Ausbau Bachtobel-/Taabach, Gähwil

ERGEBNISSE EXPERTISE

Entlastungsleitung Taabach in Bachtobelbach

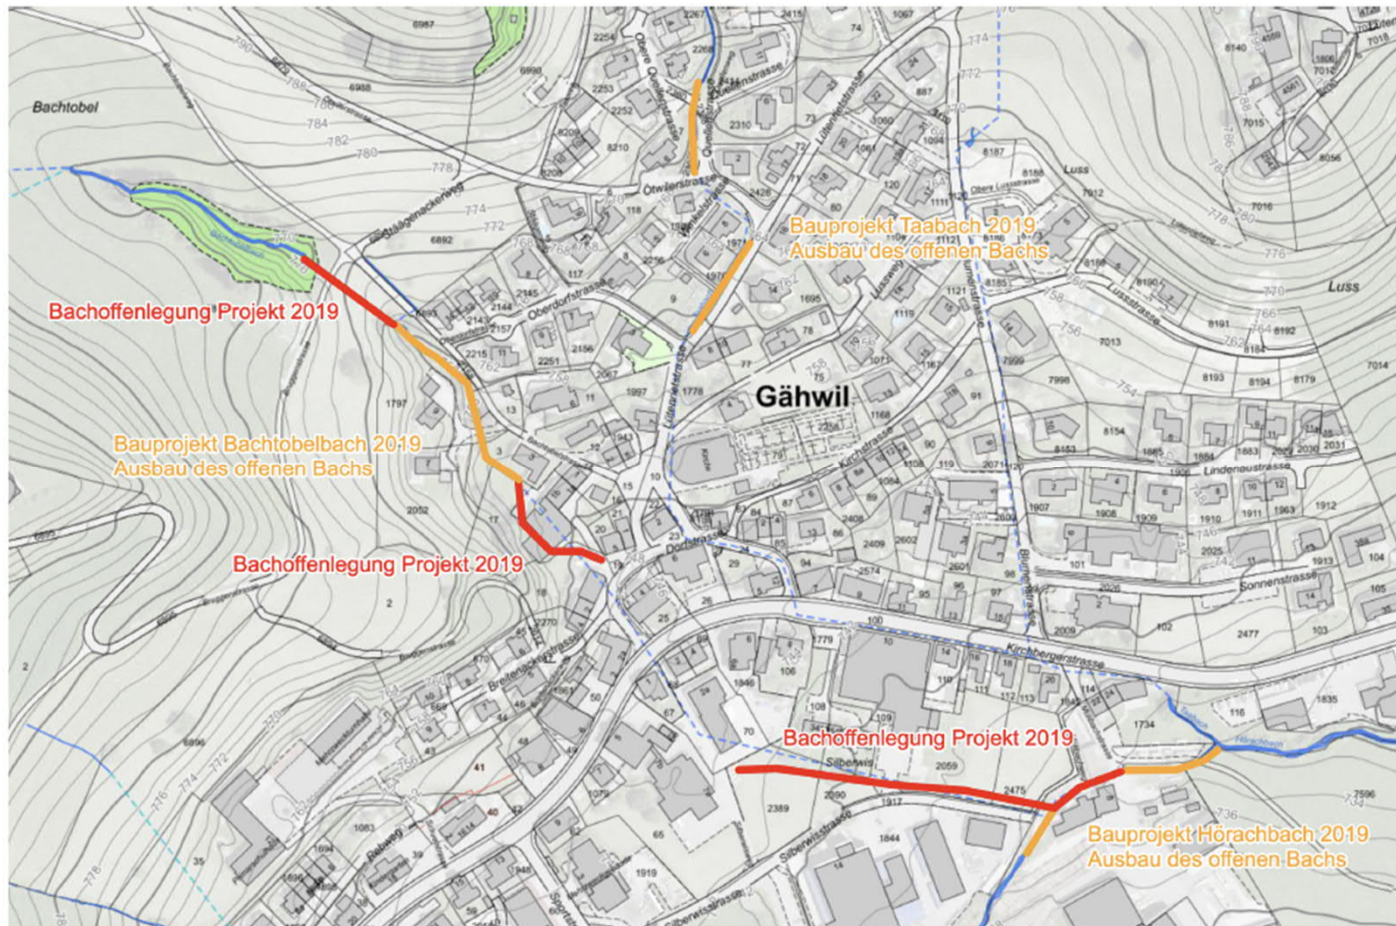
- Beurteilung
 - Bestehende Kapazität des Taabach-Eindolung ist mit 0.25 – 0.5 m³/s deutlich zu tief (Soll: 2 m³/s)
 - Entlastungsleitung muss praktisch gleich gross dimensioniert werden, wie bei einem Vollausbau, wegen Einhaltung des Freibords.
 - Projekt 2019: NW1000
 - Entlastungsleitung: NW900
 - Bestehende Eindolung müsste kostenintensiv saniert werden. (gemäss "Alternativer Ansatz" von R. Brem: 330'000.-)
 - Der Ausbau Bachtobelbach kann wegen des grossen Zuflussanteils aus dem Taabach nicht redimensioniert werden.
 - Hohes Versagenswahrscheinlichkeit im Überlastfall beim Trennbauwerk (Aufteilung von einer Röhre in zwei Röhren).

Hörachbach (km 0.875 – km 0.993)

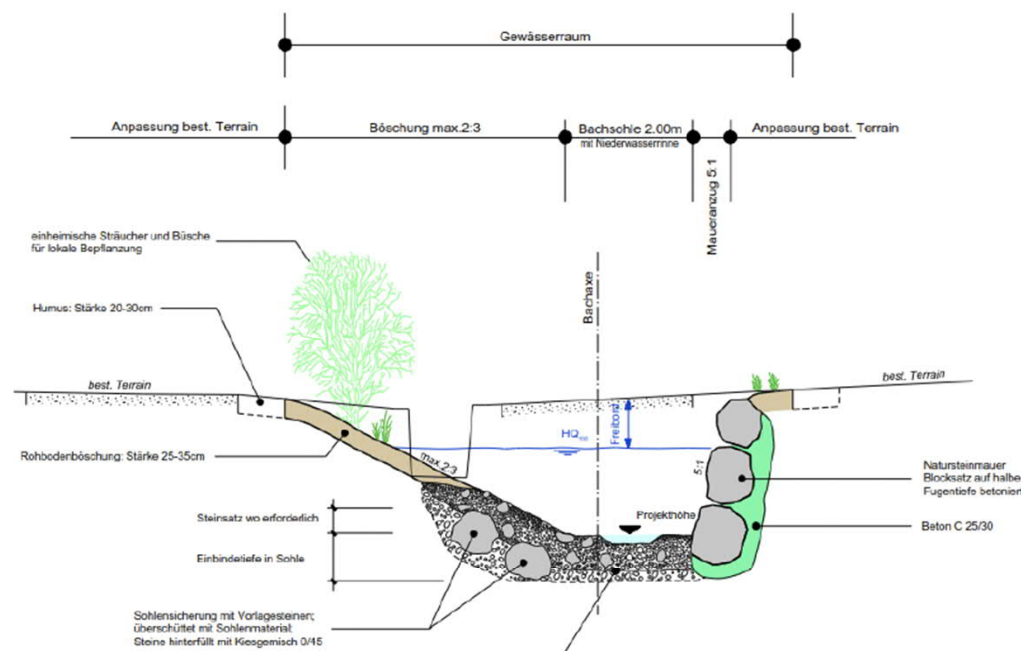
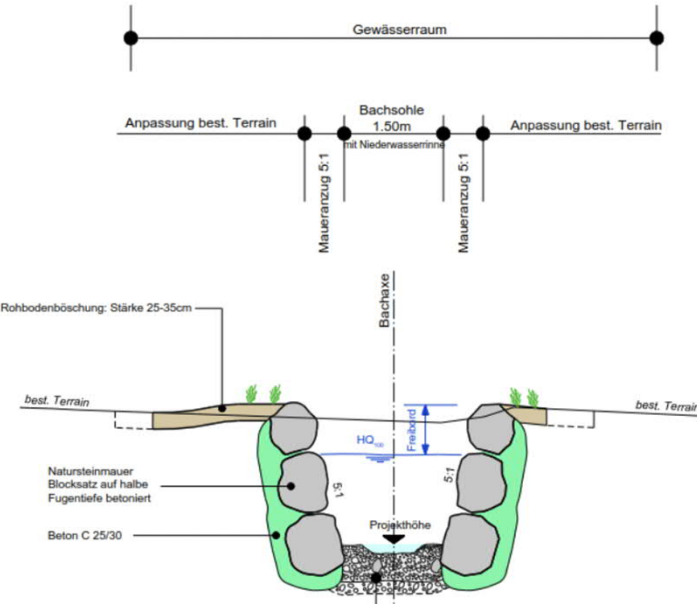
Wegen der bestehenden rechtskräftigen Bebauung ist nur eine einseitige Böschungsabflachung möglich. Die linke Böschungsneigung ist aus ökologischer Sicht mit 2:3 eher steil und bietet nur wenig Raum für eine gewässergerechte Bestockung. Die hydraulischen Nachrechnungen ergaben aus Sicht des Hochwasserschutzes eine knapp genügende Kapazität bzw. ein genügendes Freibord. Grundsätzlich ist eine Ausweitung wünschenswert.

| Normalprofil | Eingehaltene Anforderungen | | | | | | | | | | |
|---|---|---------------|------|------------------|------|-----------------|------|------------|-----|----------|----|
| Offenlegung Maueranzug 5:1 Bachtobelbach (km 1.284 – km 1.315) | | | | | | | | | | | |
|  |

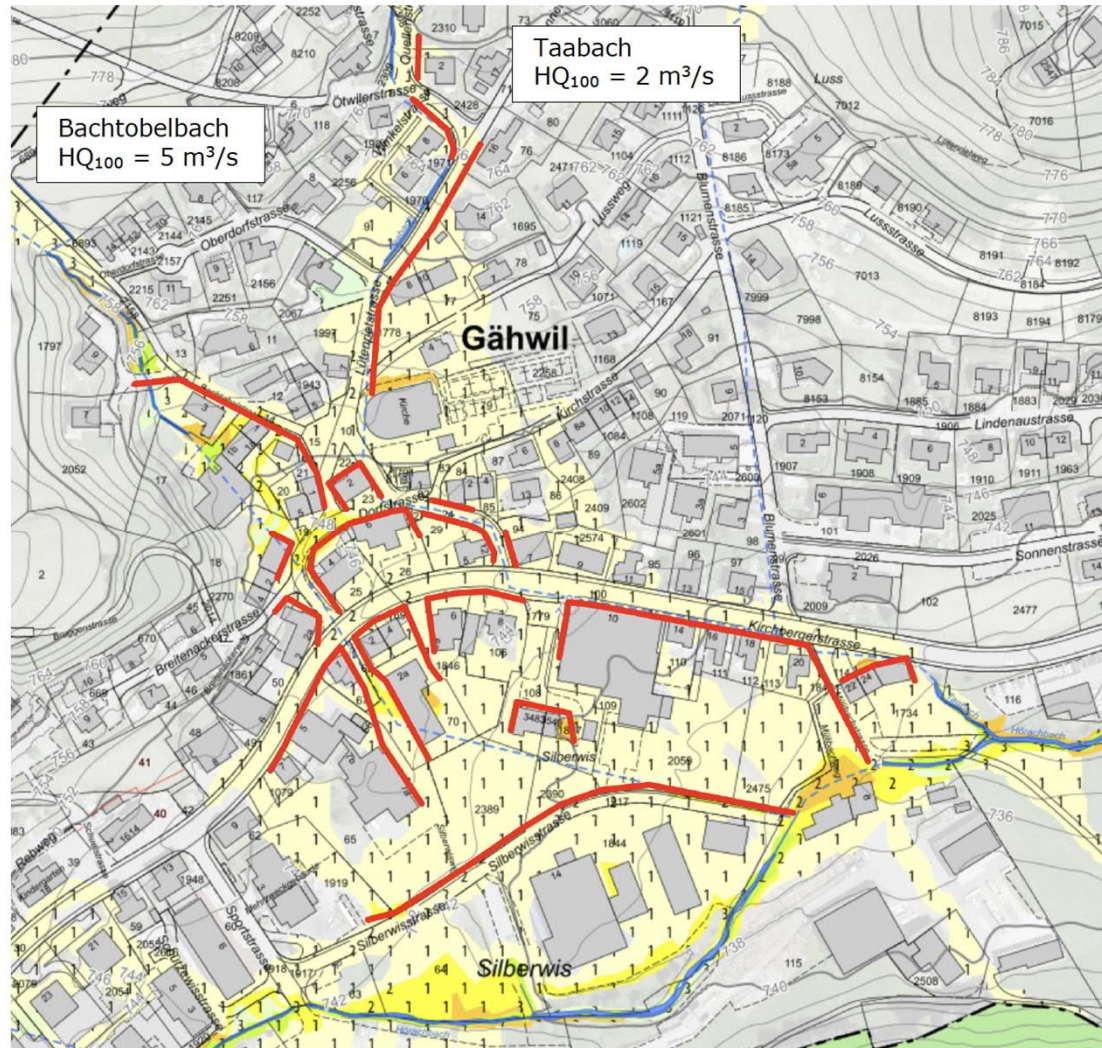
| Trapezgerinne | Nein | Böschung 1:2/2:3 | Nein | Raum Bestockung | Nein | Nat. Sohle | 1/2 | Freibord | Ja |
| Trapezgerinne | Nein | | | | | | | | | | |
| Böschung 1:2/2:3 | Nein | | | | | | | | | | |
| Raum Bestockung | Nein | | | | | | | | | | |
| Nat. Sohle | 1/2 | | | | | | | | | | |
| Freibord | Ja | | | | | | | | | | |
| <p>Wegen der bestehenden rechtskräftigen Bebauung und Erschliessungen können die Böschungen nicht abgeflacht bzw. es kann kein Trapezgerinne realisiert werden. Die Bachsohle ist relativ schmal und muss aufgrund der hohen hydraulischen Belastung gut gesichert bzw. verbaut werden, somit ist nur eine teilweise natürliche Sohle möglich. Die hydraulischen Nachrechnungen ergaben aus Sicht des Hochwasserschutzes eine knapp genügende Kapazität bzw. ein genügendes Freibord. Grundsätzlich kann die ökologische Funktionalität des Gewässerraums mit einer bachbegleitenden lückigen Bestockung (ökologisches Vernetzungselement) erhöht werden.</p> | | | | | | | | | | | |

■ Fliesstiefen, Schutzhöhen und Schutzgegenstände

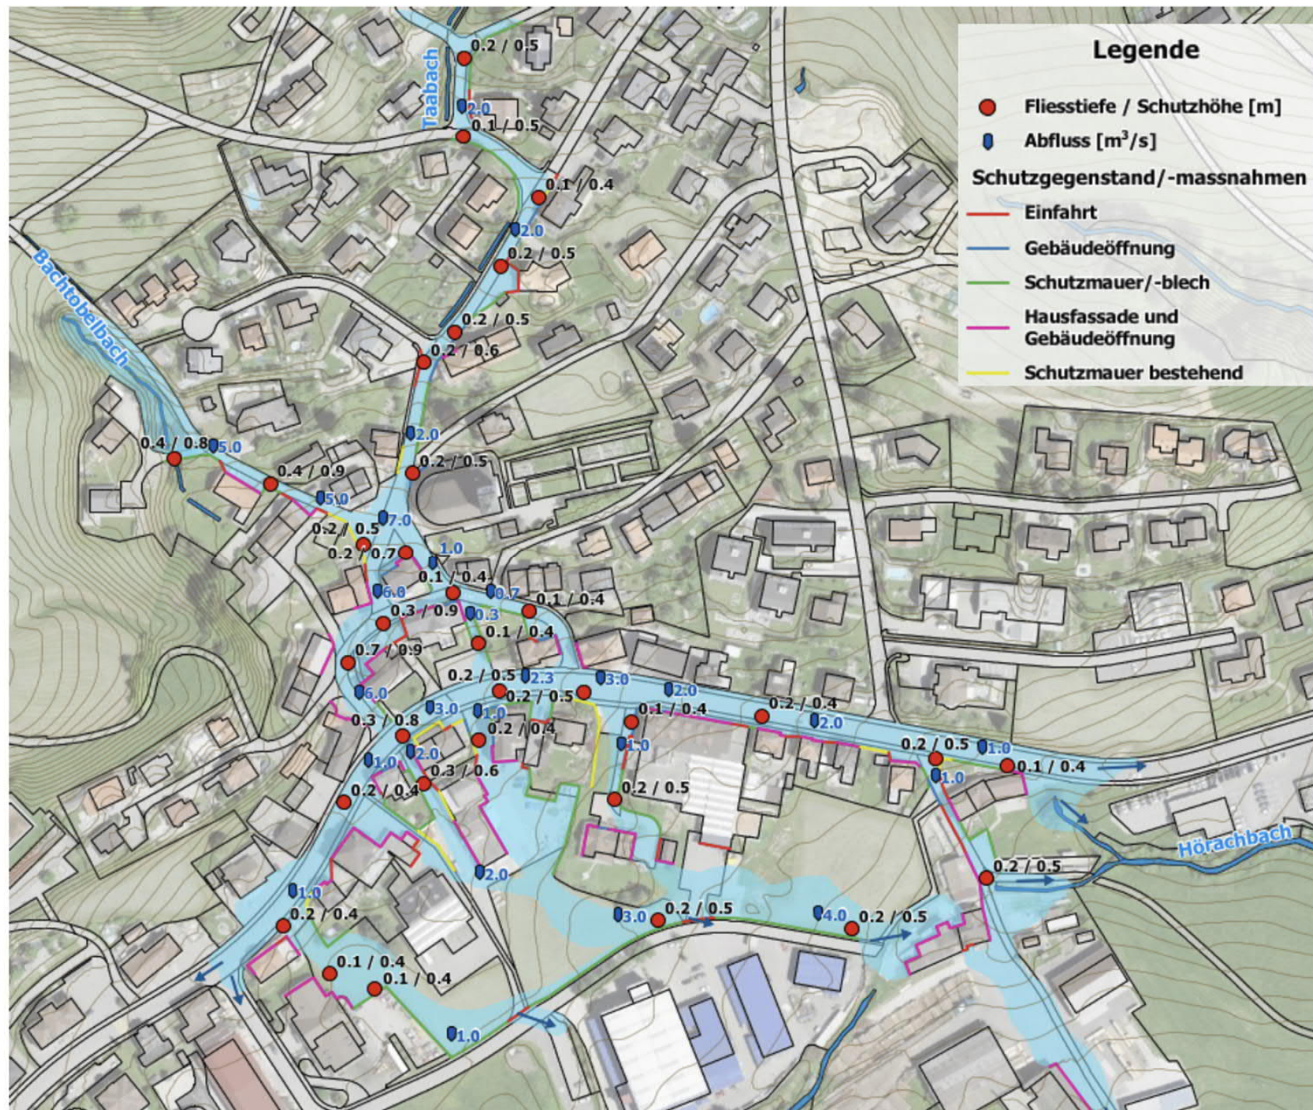
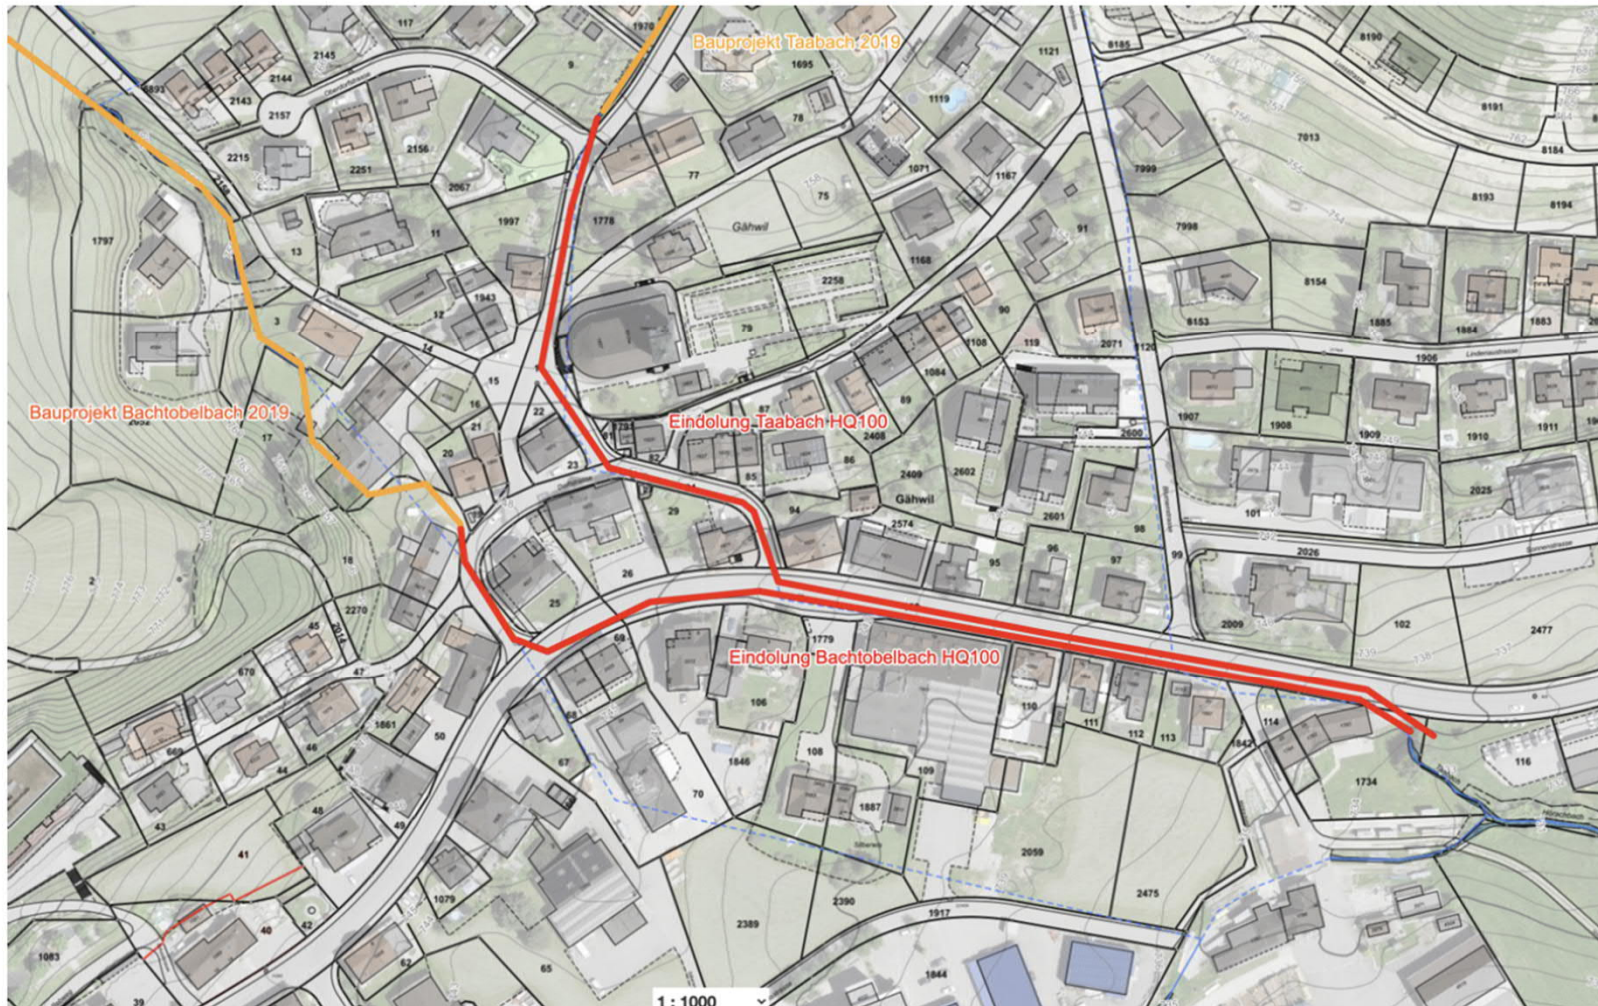
- Für die Hochwasserabschirmung sind Schutzmassnahmen mit Höhen zwischen 0.4 – 0.5 Meter erforderlich. Erhöhung von Randsteinen reicht nicht aus.
- Abschirmung muss abschnittsweise lückenlos sein, d.h. Gebäude müssen abgedichtet und –öffnungen im Ereignisfall wasserdicht geschlossen werden können und es müssen alle Betroffenen mitmachen (Flächenschutz).
- Objektschutz ist Sache der Eigentümer. Gebäudeversicherung beteiligt sich teilweise an Kosten.
- Mobile Objektschutzmassnahmen werden bei der Nachführung der Gefahrenkarte nicht berücksichtigt (blaue Zonen bleiben und erschweren die Überbaubarkeit)
- Sanierung der Eindolungen mit geschätzten Kosten von 2.2 Mio. (Quelle: "alternativem Ansatz", R. Brem) müssen ohnehin getätigt werden, sind nicht subventionsberechtigt.

Bachzusammenführung in Eindolungen

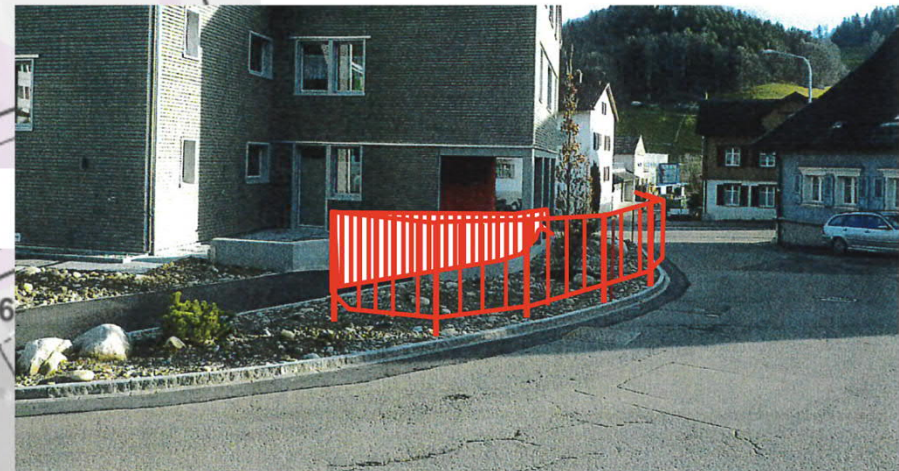
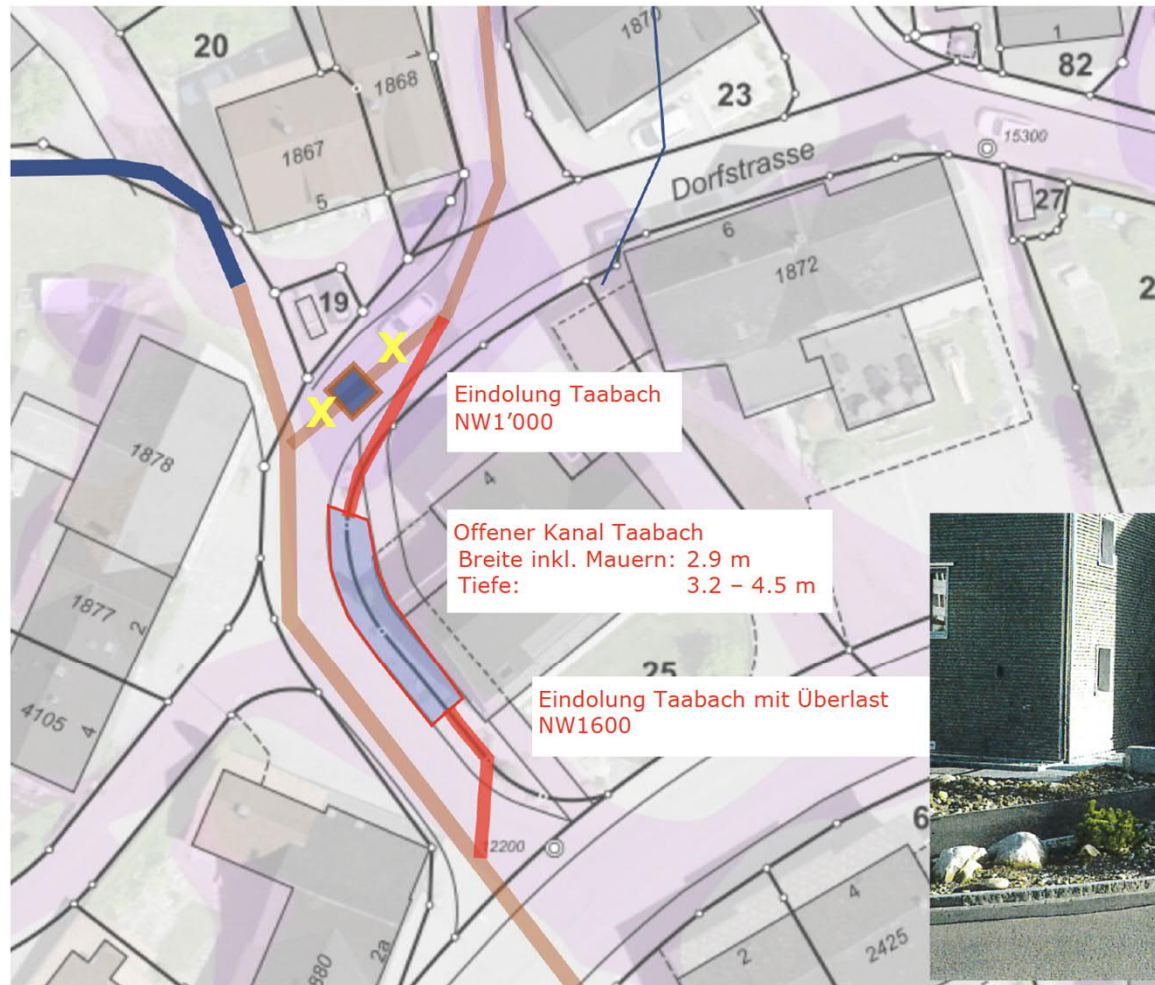
- Der Ausbau mittels Eindolungen ist gegenüber dem Ausbauprojekt 2019 mindestens 20% teurer.
- Die bundesrechtliche Anforderungen an einen zeitgemässen Hochwasserschutz sind nicht eingehalten u.a. Wiederherstellung eines naturnahen Bachverlaufs (Art. 4 WBG, Art. 37 GSchG) und Offenlegungspflicht (Art. 38 GSchG).
- Der Bachtobelbach kann gemäss Projekt 2019 in der bestehenden Linienführung teilweise offengelegt werden. Einer Wiedereindolung in einer anderen Linienführung widerspricht Bundesrecht und ist deshalb nicht bewilligungsfähig.
- Eindolungen werden vom Kanton St. Gallen nicht subventioniert und vom Bund nur, wenn die Anforderungen an einen zeitgemässen Hochwasserschutz erfüllt sind.
- Eindolung Taabach ist teurer als wenn dieser in den Bachtobelbach geleitet wird.

Prüfung des Überlast-Schachts bei den Alterswohnungen

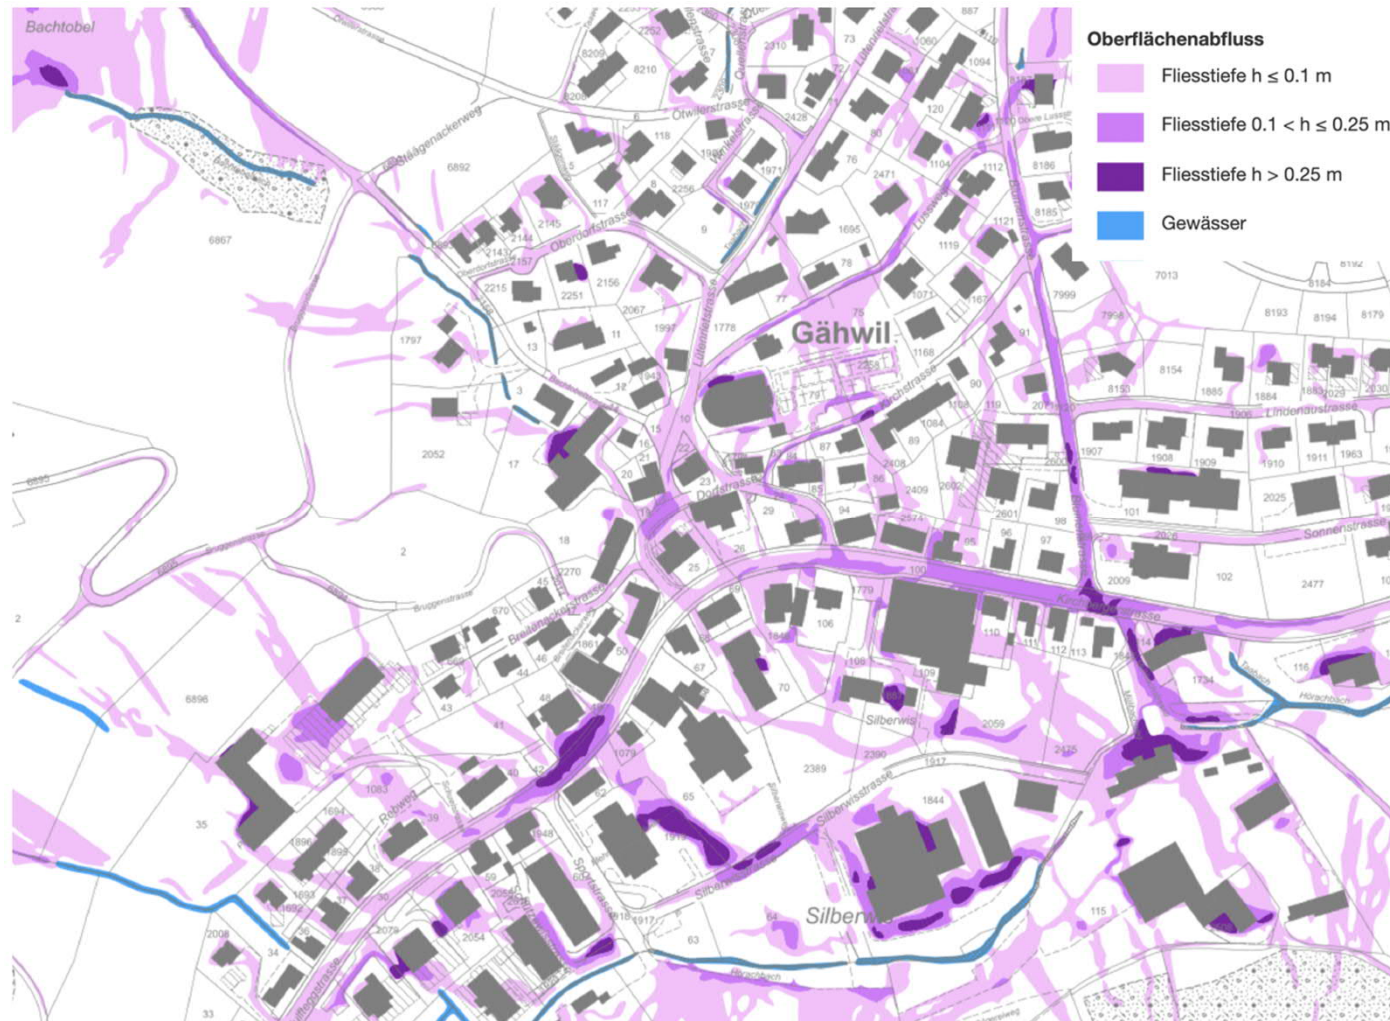
- Gemäss 2d-Überflutungsmodellierung und Gefährdungskarte Oberflächenabfluss ist die Lage des offenen Kanal für die Aufnahme von Hochwasser nicht ideal. Im Ereignisfall sind abflusslenkende Interventionsmassnahmen erforderlich.
- Erhöhte Erstellungskosten und erhöhter Unterhalt wegen paralleler Bachführung.
- Offener Kanal erfordert Absturzsicherungen für Menschen und Fahrzeuge.
- Absturzsicherung beeinträchtigt Ortsbild und Übersichtlichkeit im Verkehr.
- Bachsohle verläuft tief: Bach ist nicht wahrnehmbar und Massnahme hat eine geringe ökologische Wirkung.
- Weil Zulauf für Oberflächenwasser offen gehalten werden sollte, läuft im Normalbetrieb auch Strassen- und Salzwasser in den Bach, was die Wasserqualität beeinträchtigt.
- Belastung zusätzlicher Grundeigentümer wegen paralleler Bachführung.
